| Date | Description | Rev. |
|---|---|---|
| 2023-06-16 | POUR ADDENDA No. 02 | 1 |

Projet: CFI THOMAS SZKOPEK RÉNOVATION DES LABORATOIRES 6e ET 7e ÉTAGES

Titre: PROTECTION INCENDIE 6e ÉTAGE

| Dessin No.: | M003-131-MG-M-0601 |

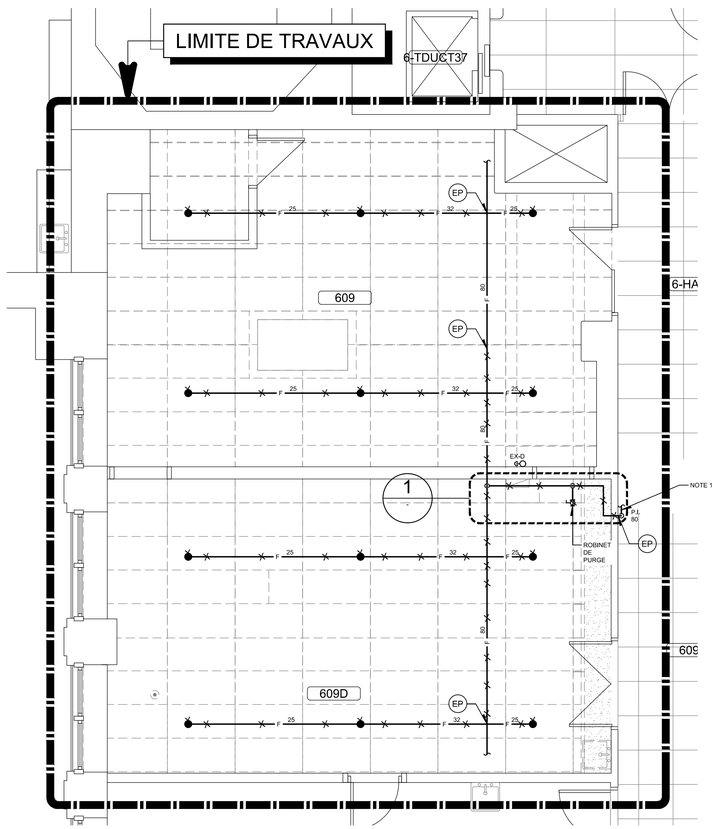
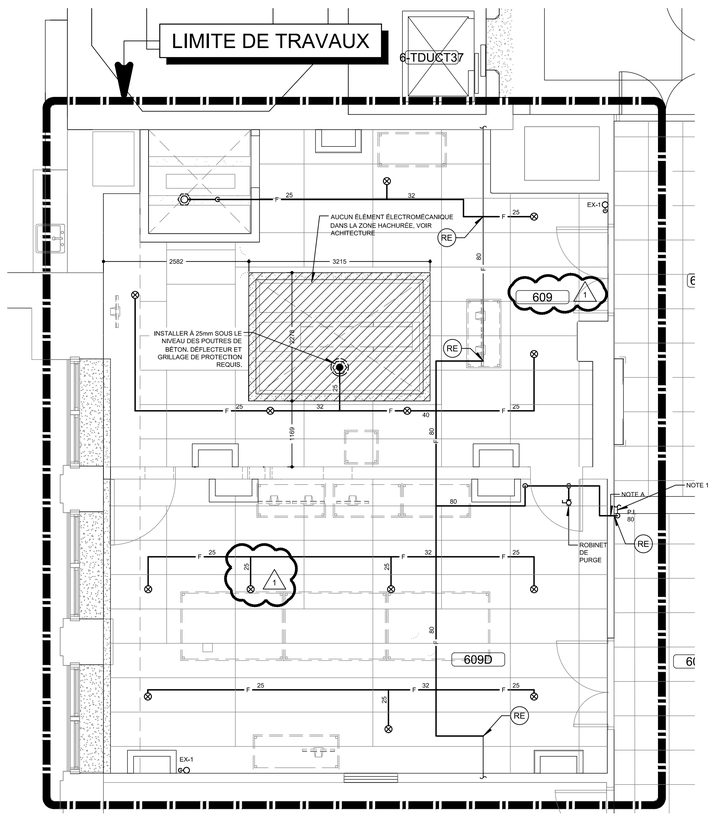
A- NOUVEAU PERCEMENT DANS LE MUR DE BLOC. INSTALLER LE CONDUIT DE PROTECTION INCENDIE LE PLUS HAUT POSSIBLE.

No. de Projet McGill: 19-067
Conçu par: CH.BO. Dessiné par: S.GAU.
Vérifié par: PL.B. No. de projet: 2457-010-000
Date: 2023-02-17 Échelle: 1:50
Dessin No.: M007-131-MP-M-0701

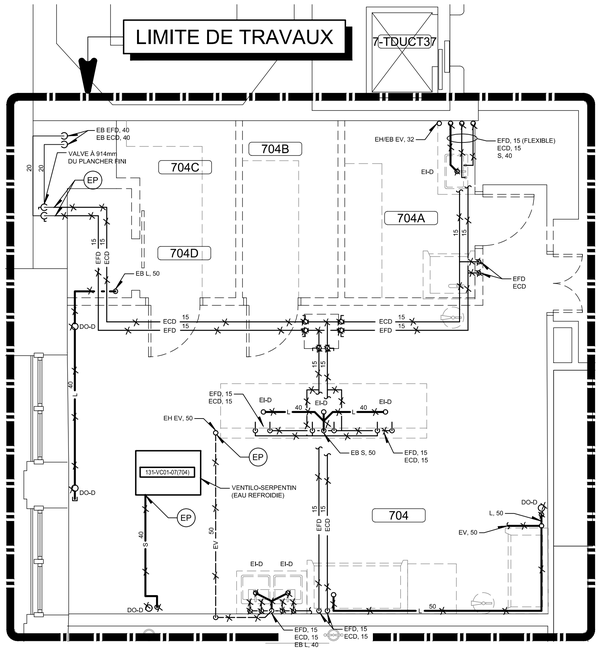
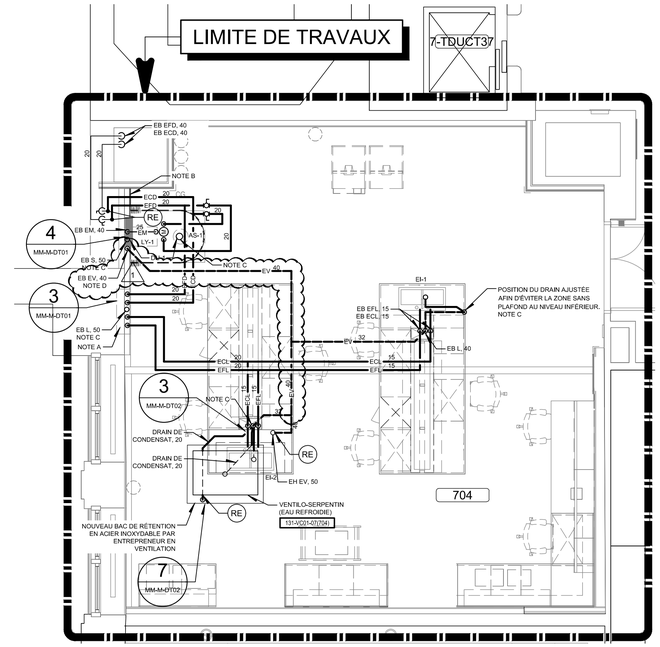
A- LES DISPOSITIFS ANTIREFOULEMENT DOIVENT ÊTRE INSTALLÉS DANS UN SOUFFLAGE À MAXIMUM 1,5 MÈTRE DU SOL. L'EMPLACEMENT DU SOUFFLAGE DOIT ÊTRE DÉFINI PAR ARCHITECTURE. SE RÉFÉRER AUX PLANS D'ARCHITECTURE.

B- NOUVELLE PORTE D'ACCÈS ARCHITECTURAL POUR ACCÈS AUX VALVES D'ISOLATION. CENTRÉE À 900mm DU SOL

C- FAIRE LES PERCEMENTS ET L'INSTALLATION DES MANCHONS LORS DE LA PHASE 1 DES TRAVAUX. DÉTAIL 8 / M-020 EFFECTUER LES RACCORDEMENTS DE LA TUYAUTERIE DE DRAINAGE EN PRIORITÉ LORS DE LA PHASE 2 DES TRAVAUX.

D- TUYAUTERIE D'ÉVENT 40 À RELIER AU DRAIN DE LABORATOIRE 50 DE LA DOUCHE D'URGENCE.

| Dessin No.: | M012-131-MV-M-0601 |

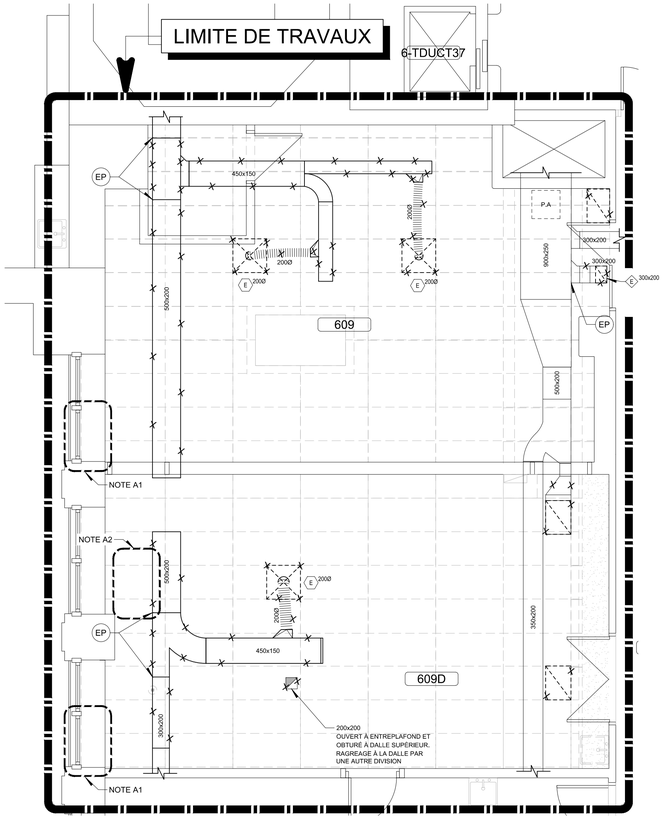
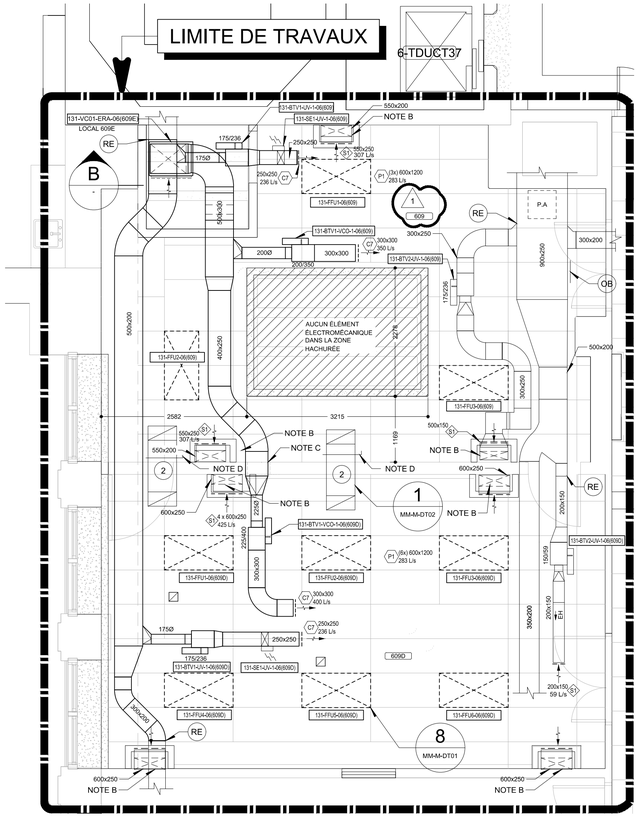
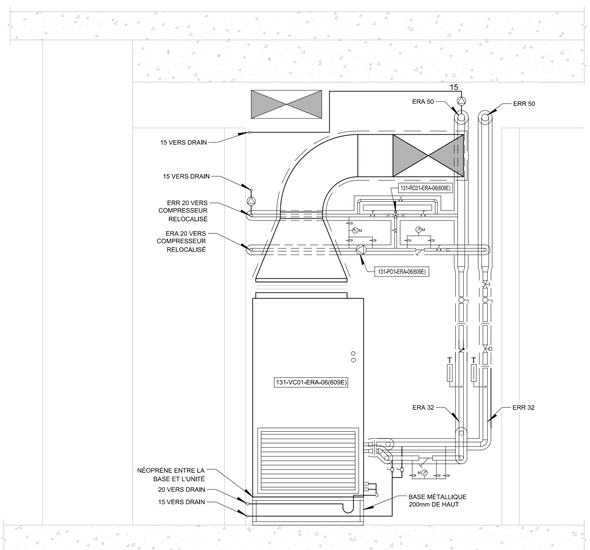
B- RETOUR BAS, GRILLE À INSTALLER AU BAS DU MUR ET RETOUR DANS L'ENTREPLAFOND.

C- OUVERTURE DANS LE MUR À COORDONNER AVEC LES DOCUMENTS D'ARCHITECTURE.

D- LES VOLETS DOIVENT ÊTRE ACCESSIBLES.
